Nota van beantwoording

Fietsplan Haarlemmermeer

april 2024

Geen rekening gehouden met voetgangers

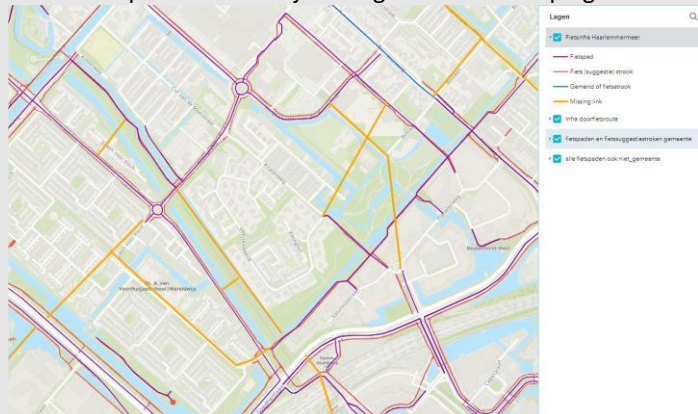
Uw concept Fietsplan is niet volledig en actueel. De basis voor het netwerk van nieuw aan te leggen fietspaden zou in het Fietsplan moeten staan. Dat blijkt niet het geval. Ook in ten minste een andere visie worden fietspaden gecreëerd, die niet in het Fietsplan verwerkt zijn. Hiermee ontstaat een wirwar aan fietspaden. Hoe weet de ene beleidsmaker nog waar de andere beleidsmaker mee bezig is?

De 'ontbrekende schakel' tussen 2 appartementencomplexen in De Fruittuinen

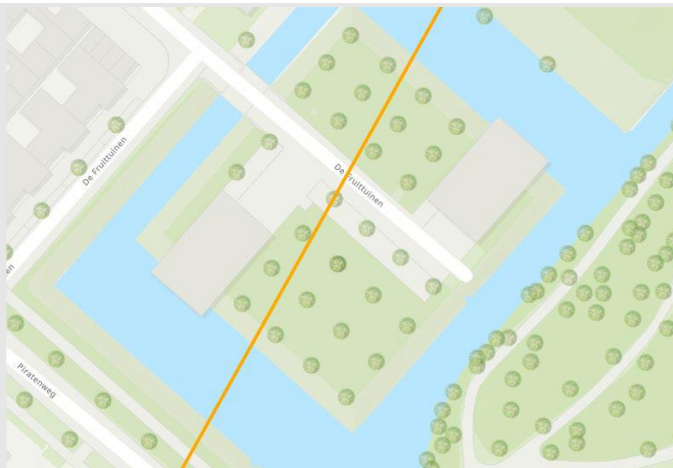
De gele onderdelen geven de *ontbrekende schakels* aan. Wat de criteria zijn geweest om tot de aanwijzing van deze *ontbrekende schakels* te komen, is niet benoemd. Dit moet juist heel duidelijk zijn. Zo is er een nieuwe overgang over het water ter hoogte van de Geniedijk – Piratenwijk beoogd en een route langs de Geniedijk, terwijl evenwijdig hieraan op 50 meter afstand al een belangrijke fietsroute loopt.

Wat is de meerwaarde van deze - kostbare - ontsluiting?

Ook is het gissen waar de *ontbrekende schakel* tussen de twee appartementsgebouwen in De Fruittuinen vandaan komt. Waarom wordt deze niet toegelicht?

Van 4 naar 7 routes naar het centrum

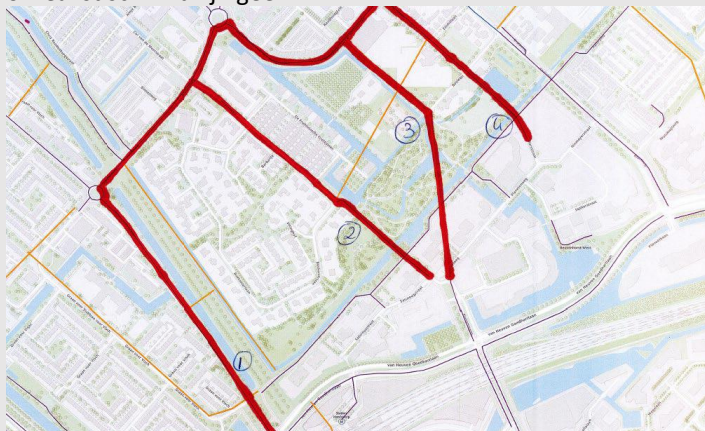
Welgeteld zijn er al 4 fietsroutes binnen een straal van 700 meter naar het centrum. Zie hieronder in rood aangegeven.

Met de nieuwe plannen in het Fietsplan zelf en de nog te verwerken route door de Piratenwijk over *het pleintje* zijn er 7 fietsroutes en 2 bruggen naar het centrum. Onnodig en onrealistisch. Dit zijn geen

ontbrekende schakels.

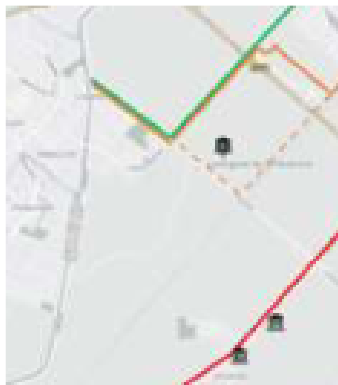
De bewoners van Abbenes hebben aangegeven vóór het behoud van het agrarisch landschap rondom Abbenes te zijn. Dit is vastgelegd in een Dorpsvisie waarvan wij de beknopte samenvatting hierbij mee zenden.

De aanleg van het fietspad vanaf de Lissersweg naar de Lisserdijk heeft geen functie voor woon-werkverkeer.
